ПАСПОРТ ДОСТУПНОСТИ
объекта социальной инфраструктуры (ОСИ)
муниципального бюджетного дошкольного образовательного учреждения
детского сада № 19 «Ручеек».

АКТ ОБСЛЕДОВАНИЯ
объекта социальной инфраструктуры
К ПАСПОРТУ ДОСТУПНОСТИ ОСИ
муниципального бюджетного дошкольного образовательного учреждения
детского сада № 19 «Ручеек»

I. Результаты обследования:
1. Территории, прилегающей к зданию (участка)
МБДОУ № 19 «Ручеек», Озерная 1/1.
Наименование объекта, адрес

Фото № 4

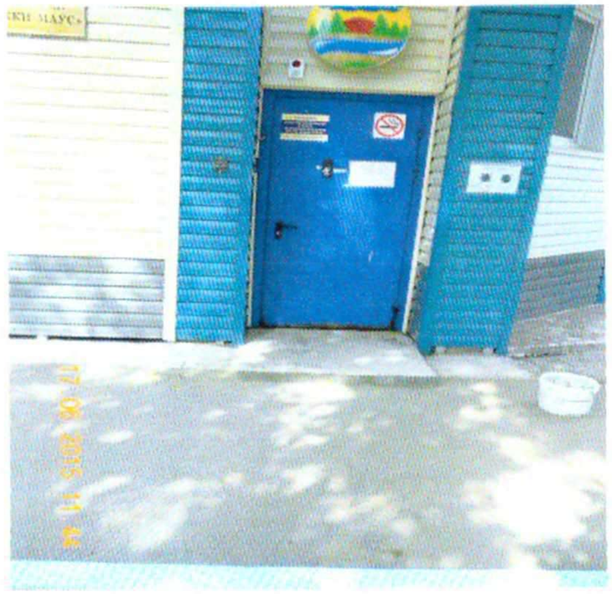
2.1	Лестница (наружная)	Нет	-	-	-	-	-	-
2.2	Пандус (наружный)	Нет	-	-	-	Все	Оборудовать пандус	Текущий ремонт. Индивидуальное решение с ТСР.
2.3	Входная площадка (перед дверью).	Есть	3	4	Вход в здание с поверхности земли с перепадом высоты. Размер площадки менее норматива (112*97). Отсутствует противоскользящее покрытие. Отсутствует навес. Отсутствуют дренажные и водосборные решетки. Отсутствует звуковой маяк на стене.	Все С	Оборудовать пандус. Привести в соответствие с нормативами размеры входной площадки (1,40х2,0м или 1,5х 1,85м). Предусмотреть противоскользящее покрытие, навес. Установить дренажные и водосборные решетки. Установить звуковой маяк на стене.	Текущий ремонт. Индивидуальное решение с ТСР.

2.4	Дверь (входная)	Есть	4	4,5	Порог высотой более 0,06м. Ширина дверного проема 0,96 м. Отсутствует фиксатор в положении (открыто/закрыто). У доводчика отсутствует функция	К Все	Уменьшить высоту порога до 0,014м. Расширить дверной проем до 1,2м. и установить двери с шириной одного полотна не менее 0,9 м. Установить фиксатор в	Текущий ремонт. Индивидуальное решение с ТСР.

Фото № 8

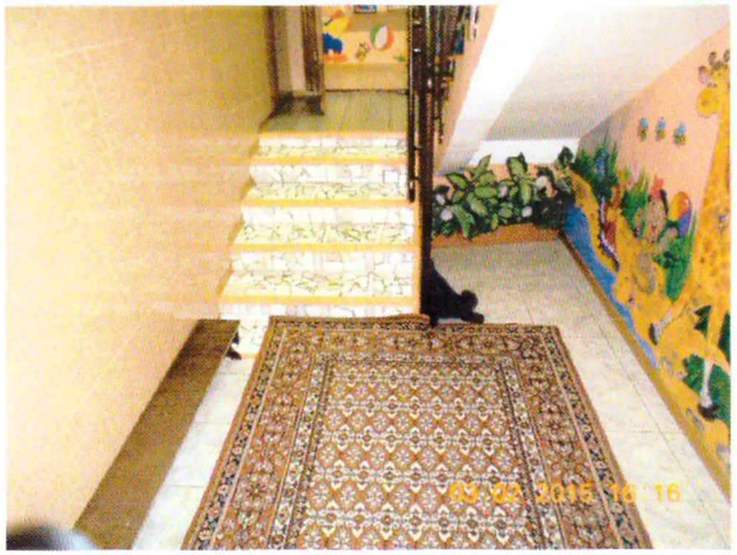
3.1	Коридор (вестибюль, зона ожидания, галерея, балкон)	Есть	6	7, 8, 9	Отсутствуют поручни на стенах по пути движения. Ширина коридора 1,4м. Отсутствуют тактильные направляющие, или контрастно окрашенные поверхности на участках пола перед дверными проемами и входами на лестницы, перед поворотом коммуникационных путей, Отсутствует предупредительная тактильная полоса за 0,6 м. перед лестничным маршем.	О, С С	Установить поручни на стенах по пути движения. Нанести тактильные направляющие на участках пола перед дверными проемами и входами на лестницы, перед поворотом коммуникационных путей. Установить предупредительную тактильную полосу за 0,6 м. перед лестничным маршем.	Текущий ремонт. Индивидуальное решение с ТСР.

3.2	Лестница (внутри здания)	Есть	7	8, 10, 11	Ширина лестничного марша 1,1м Отсутствует закругление ребра лестничных ступеней радиусом 0,05м. Отсутствуют противоскользящие маячковые ограничители на ребре ступени.	К Все	Увеличить лестничный марш до 1,35м. (*По конструктивным особенностям здания расширение лестничных маршей и увеличение площади межлестничной площадки технически нецелесообразно).* Выполнить закругление лестничных ступеней радиусом не более 0,05м. Установить противоскользящие маячковые ограничители на ребре ступени.	Текущий ремонт. Индивидуальное решение с ТСР.

Фото № 10

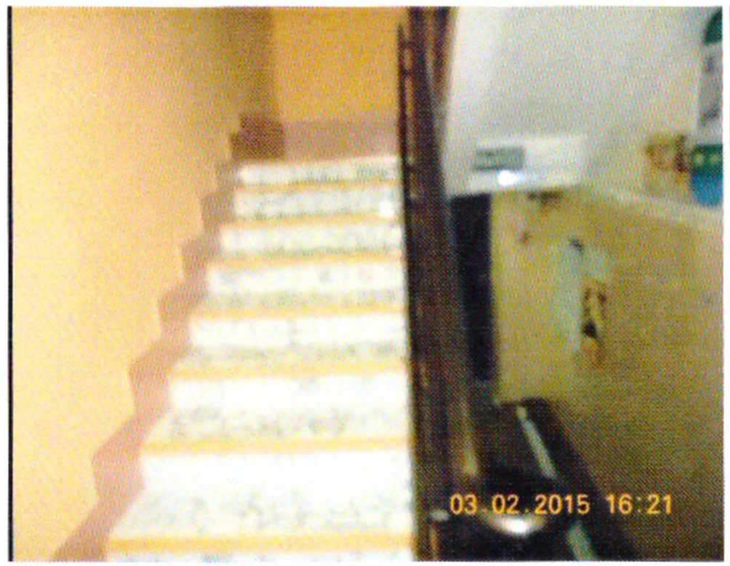
Отсутствуют двухуровневые поручни по обе стороны лестничного марша с безопасным горизонтальным продолжением поручней на 0,3 м. Краевые ступени лестничных маршей не выделены цветом или фактурой. Открытые проемы лестничных маршей не имеют ограничительных барьеров. Лестница не продублирована пандусом или подъемным механизмом.	С К.О	Установить двухуровневые поручни по обе стороны лестничного марша с безопасным горизонтальным продолжением поручней на 0,3 м. Выделить краевые ступени лестничных маршей цветом или фактурой. Установить барьеры под лестничным маршем. Предусмотреть автономно-подъемное устройство.
